日本原子力研究開発機構の大洗研究所廃棄物管理施設の設計及び工事の方法の変更認可申請に係る追加説明について（令和元年6月6日 新基準適合性審査チーム） 資料1—4に対する回答

日本原子力研究開発機構の大洗研究所廃棄物管理施設の設計及び工事の方法の変更認可申請に係る「OWTFの竜巻の影響評価に対するコメント」（令和元年6月25日）する回答
（固体廃棄物減容処理施設の設置）

固体廃棄物減容処理施設の火災影響評価に対する確認事項について（原子力規制庁 令和元年7月17日） に対する回答

図-183 遮蔽窓-1の概略図

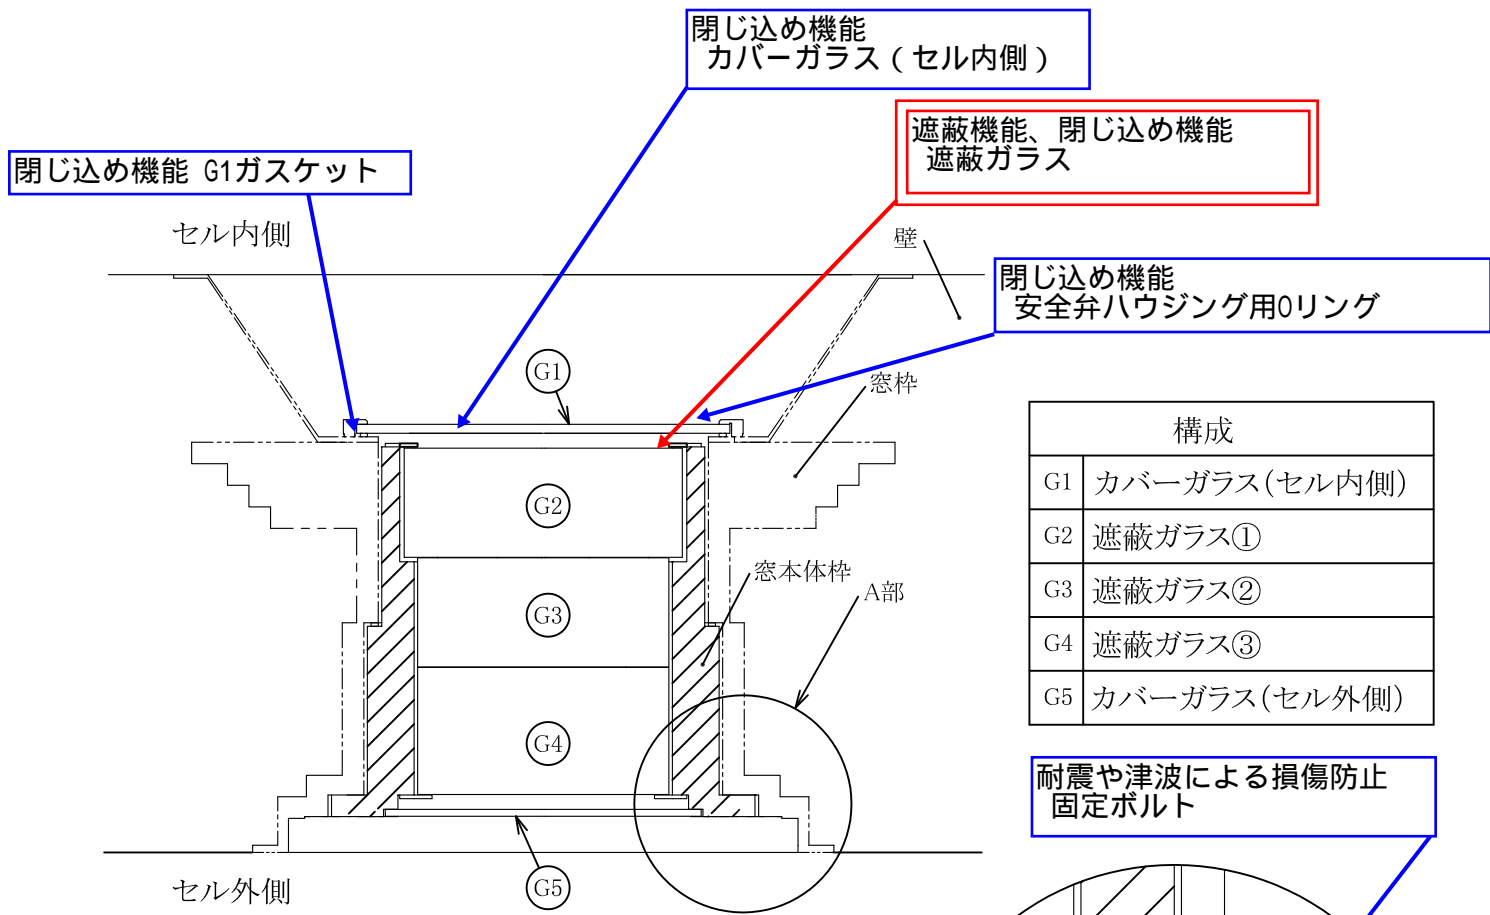
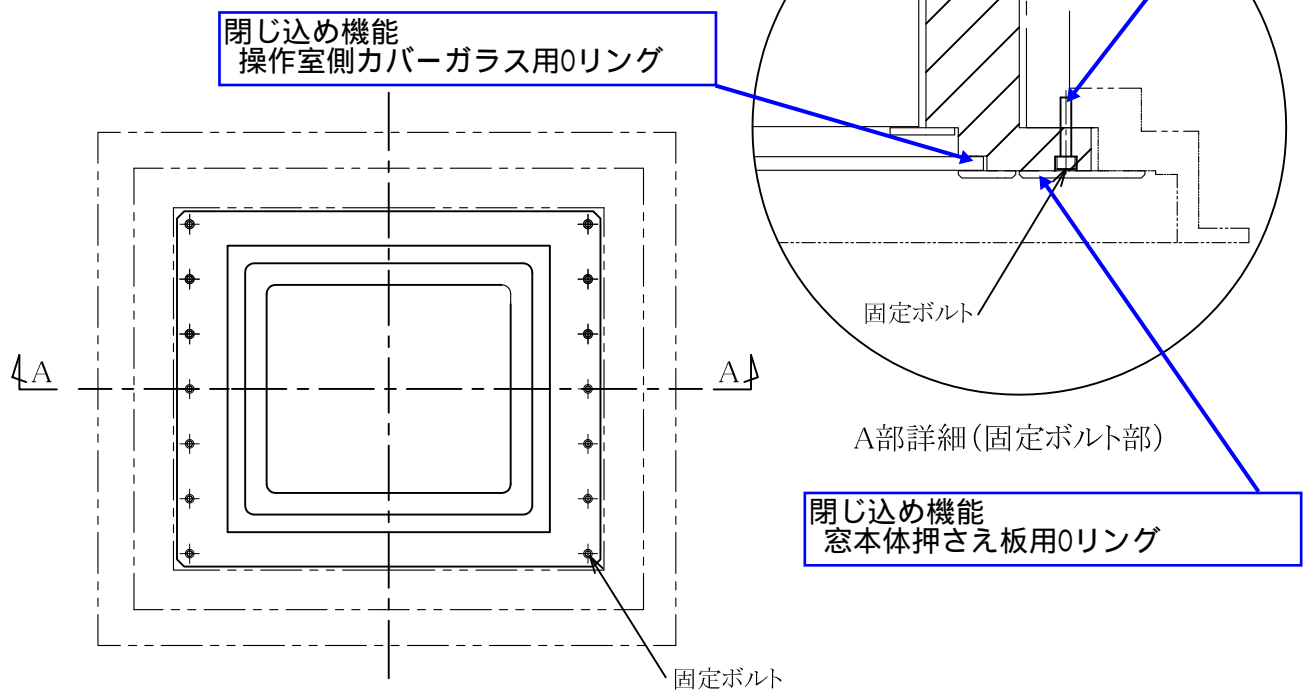
| ○ 設計及び工事の方法の認可申請設備機器の保守用品（取替えに設工認を必要としない設備機器）について、各設備の安全機能上の全体的な構成範囲を図面等で示した上で、保守用品の対象範囲及びその妥当性を示すこと。 |

一例として「閉じ込め機能」を有する構成品のOリング及びパッキン類は、設計上、劣化を想定しており、その保守が可能なよう2重化することにより、閉じ込め機能を維持しつつ交換することが可能である。

図-7 保守ホールのハッチ（90-H-002）の線量率評価位置図（ハッチ開放時）

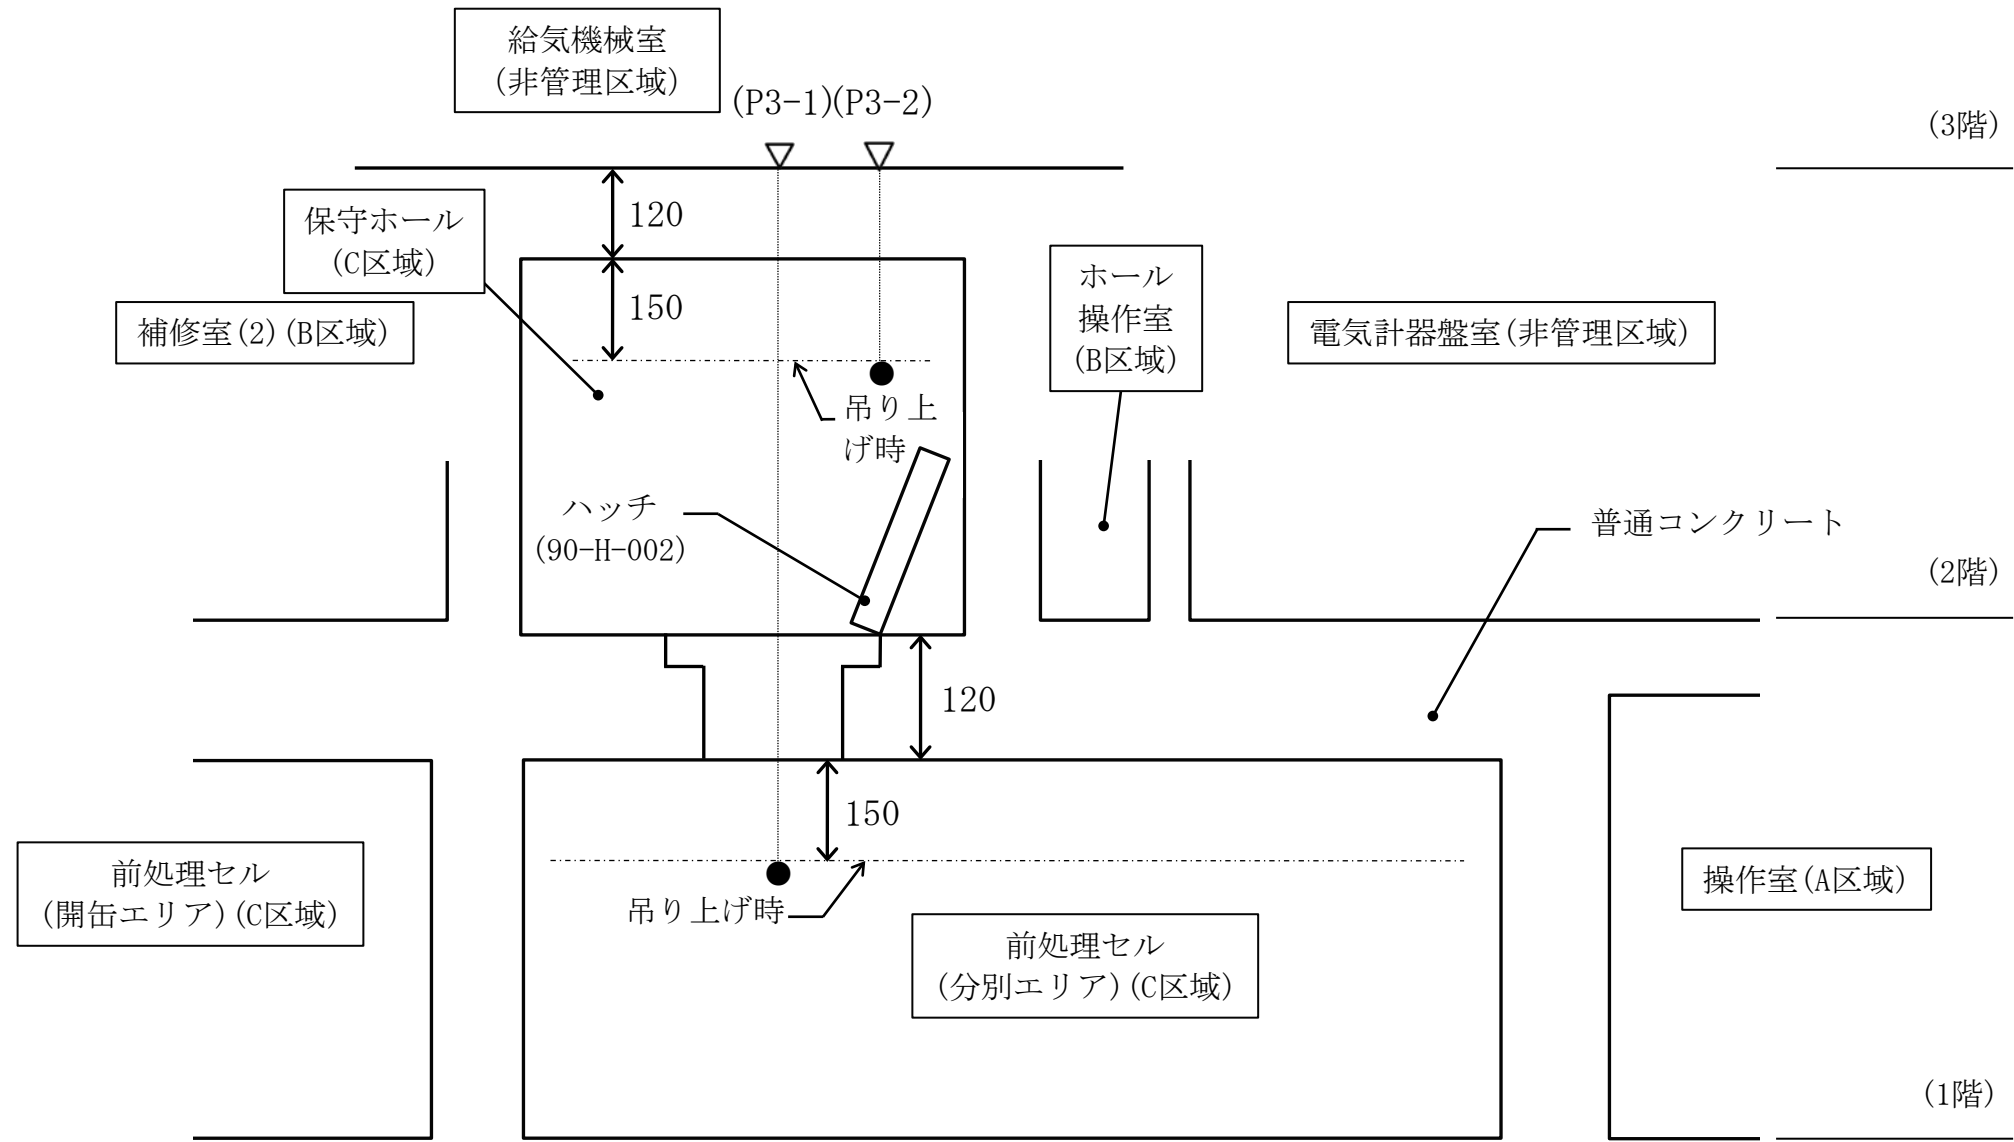
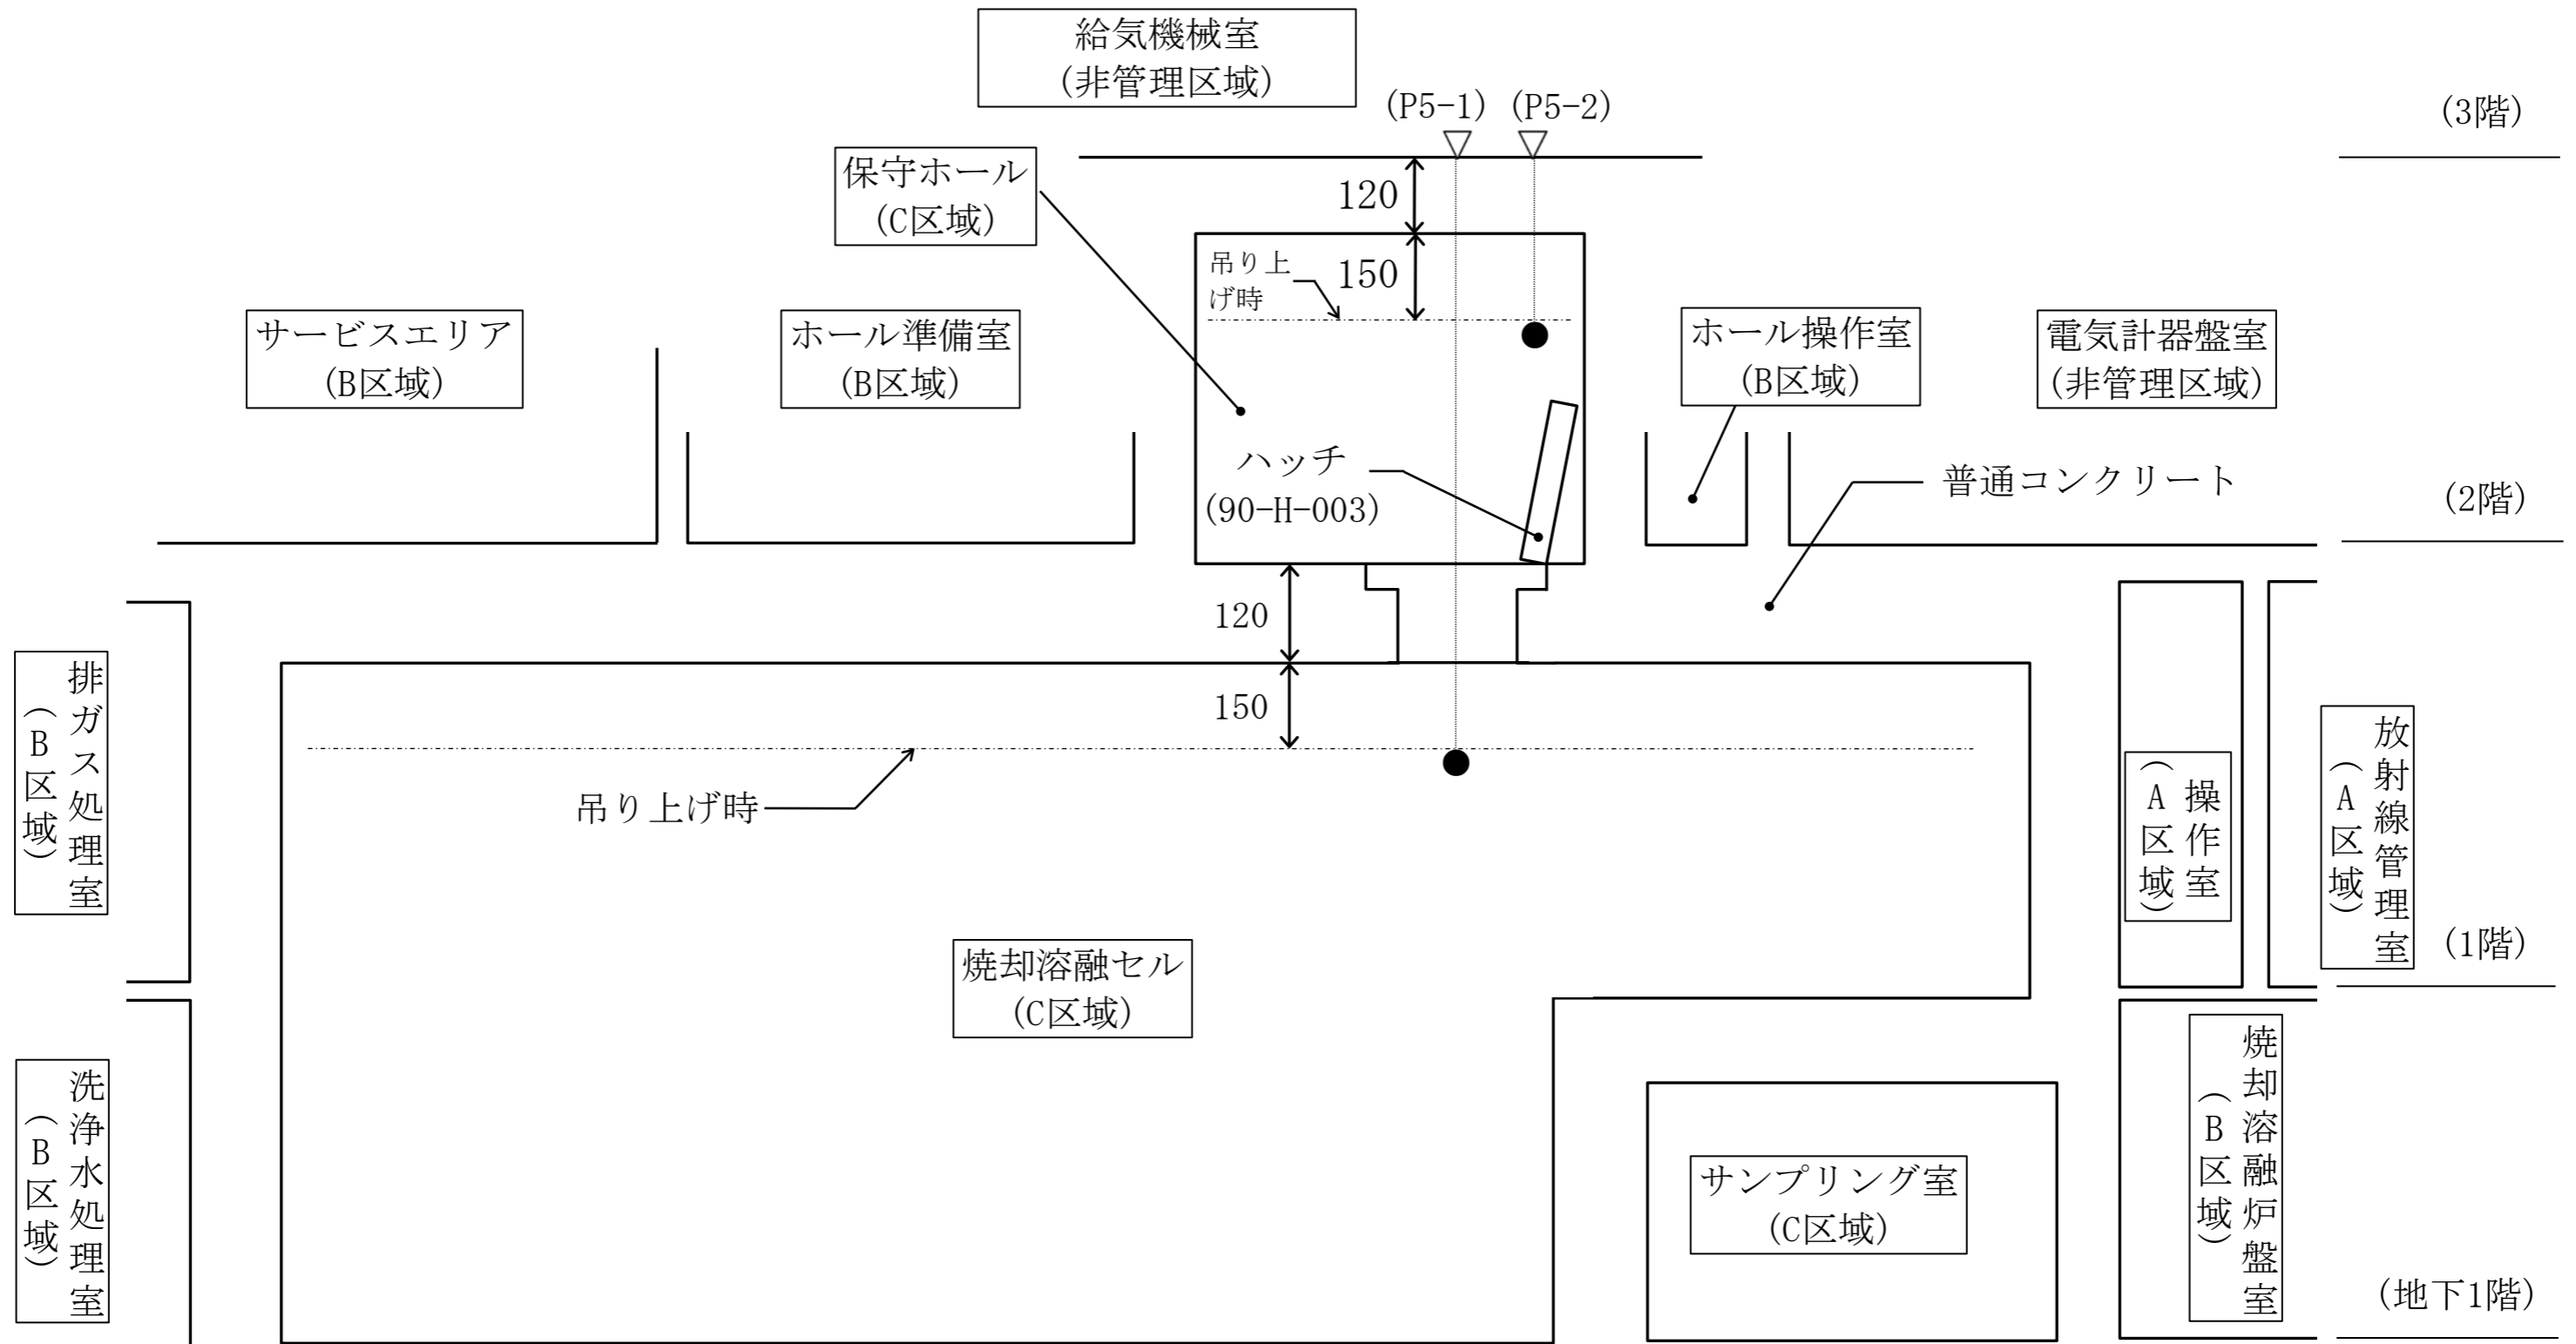
- 添付書類 減容処理設備のハッチに関する線量評価計算書において、ハッチのうち保守ホールのハッチのみハッチ開放時の線量評価を実施した理由について、説明すること。

前処理セル（分別エリア）内及び焼却熔融セル内の機器補修のため、保守ホールのハッチを開放し機器を保守ホールに吊り上げる場合、線源となる汚染機器の遮蔽は建家の壁等にて担うことになるため、保守ホールのハッチ開放状態のモデルで線量評価を行った。

搬出入室及び廃樹脂乾燥室のハッチ開放時は、搬出入室の線源となる廃棄物は、搬出入ピットで保管されていること、廃樹脂乾燥室については、線源となる廃樹脂は、遮蔽能力を有する専用容器で取扱うことから、それぞれハッチ開放時の線量を評価していない。
